**REGIONALNY DYREKTOR
OCHRONY ŚRODOWISKA
w BYDGOSZCZY**

WOO.4220.1014.2023.PS1.2

POSTANOWIENIE

- I. Dla planowanego przedsięwzięcia pn.: „Budowa elektrowni fotowoltaicznej PV Mokre o łącznej mocy do 19 MW włącznie (w tym także etapowo) wraz z niezbędną infrastrukturą techniczną”, nie istnieje konieczność przeprowadzenia oceny oddziaływania na środowisko.
- II. Zgodnie z treścią art. 64 ust. 3a uouioś wskazuję:
 1. Istotne warunki korzystania ze środowiska w fazie realizacji i eksploatacji lub użytkowania przedsięwzięcia, ze szczególnym uwzględnieniem konieczności ochrony cennych wartości przyrodniczych, zasobów naturalnych i zabytków oraz ograniczenia uciążliwości dla terenów sąsiednich, w tym:
 - 1) Prace budowlane rozpocząć poza okresem lęgowym ptaków oraz kluczowym okresem rozrodu gatunków dziko występujących zwierząt, przypadającym w terminie

Rys. nr 1. Lokalizacja inwestycji oraz plan nasadzeń zieleni izolacyjnej zgodny z uzupełnieniem Kip z dnia 10 stycznia 2024 r.

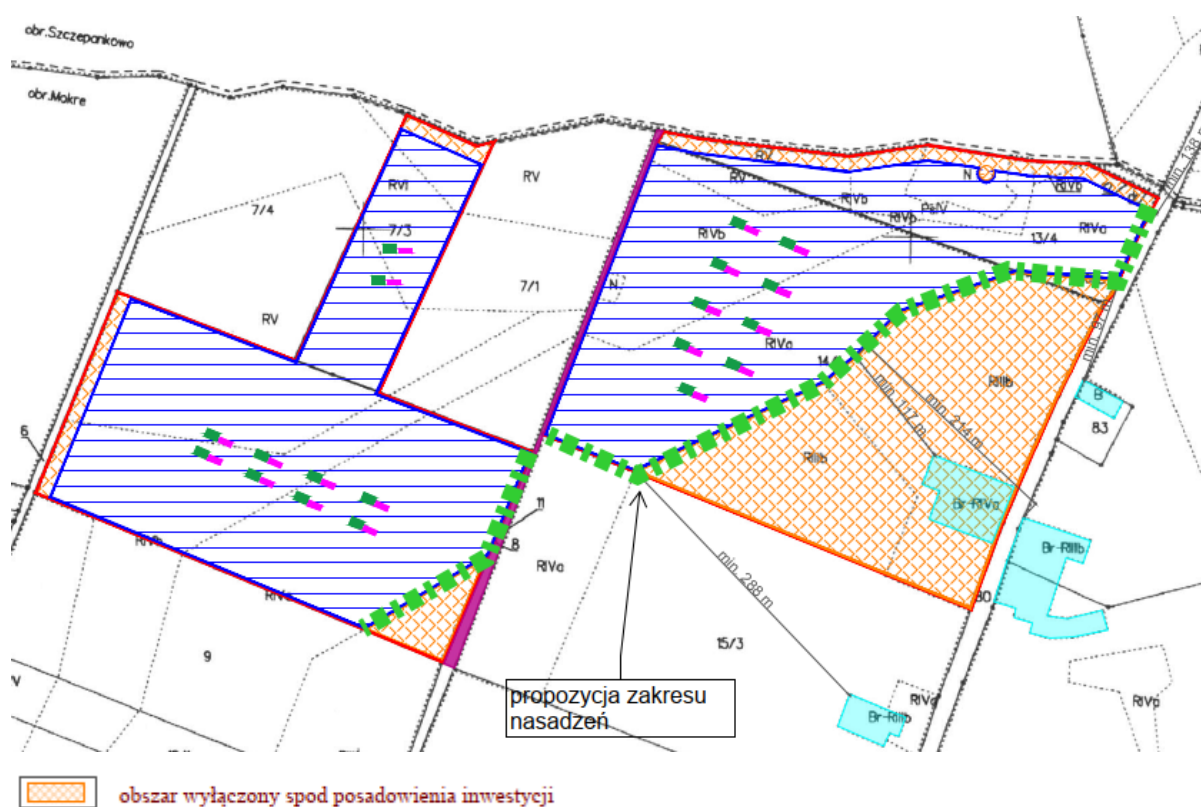
- 2) Wyłączyć z zajęcia i przekształcenia, w tym ogrodzenia, strefy o szerokości minimum 10 m od krawędzi lasu zlokalizowanego przy północnej i zachodniej granicy działek inwestycyjnych.
- 3) W celu ochrony krajobrazu oraz zwiększenia lokalnej bioróżnorodności wzdłuż granicy zamierzenia (Rys. nr 1, linie zielone) wprowadzić liniowe nasadzenia drzew i krzewów rodzimych gatunków. Do nasadzeń stosować gatunki rodzime, jak dereń świdwa, szakłak pospolity, trzmielina (zwyczajna, brodawkowata), kruszyna pospolita, leszczyna pospolita, kalina koralowa, głóg (jedno- i dwuszyjkowy), tarnina, czerwemcha zwyczajna, dziki bez czarny, bez koralowy, jarzab pospolity, berberys zwyczajny, rokitnik zwyczajny, róża dzika, jałowiec pospolity. Szczegółowy sposób wykonania nasadzeń i skład gatunkowy ustalić ze specjalistą przyrodnikiem na etapie realizacji.

- 4) Nasadzenia wykonać po zewnętrznej stronie ogrodzenia.

- 5) Prowadzić monitoring udatności wprowadzonych nasadzeń roślinności krzewiastej przez okres co najmniej 3 lat oraz w razie potrzeby dokonywać nasadzeń uzupełniających, w miejscach obumarłych sadzonek, zapewniając trwałość wykonanych nasadzeń.
